**DEMANDE DE RENSEIGNEMENTS N° 1 DE LA RÉGIE DE L'ÉNERGIE (LA RÉGIE) RELATIVE À  
HYDRO-QUÉBEC DANS SES ACTIVITÉS DE DISTRIBUTION D'ÉLECTRICITÉ  
SUR LA DEMANDE RELATIVE À L'ÉTABLISSEMENT DES TARIFS D'ÉLECTRICITÉ  
DE L'ANNÉE TARIFAIRE 2019-2020**

**Figure AHQ-ARQ-2**  
**Illustration des points en fonction du résultat de l'Indice de continuité normalisé (pour un seuil de 162 minutes et une cible de 139 minutes)**

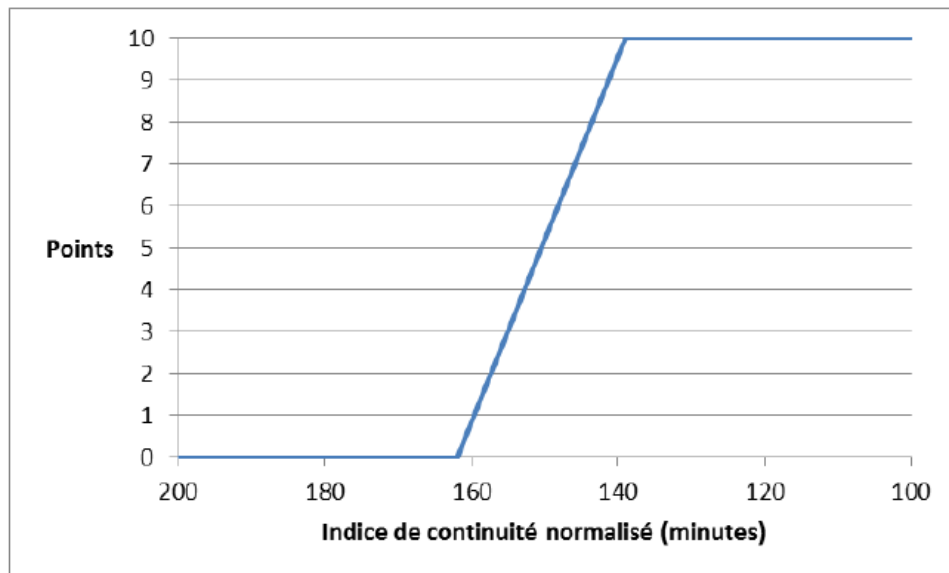
- (i) La tableau AHQ-ARQ-7 résume les pondérations, seuils et cibles des indicateurs proposés par l'AHQ-ARQ. La figure AHQ-ARQ-2 illustre la proposition de l'AHQ-ARQ pour l'indicateur « Indice de continuité normalisé ».

2.1 En vous référant à la proposition présentée à la référence (i), veuillez déposer le calcul des indicateurs et l'IMQ, selon le format de la référence (ii), pour chacun des scénarios décrits dans la référence (iii).
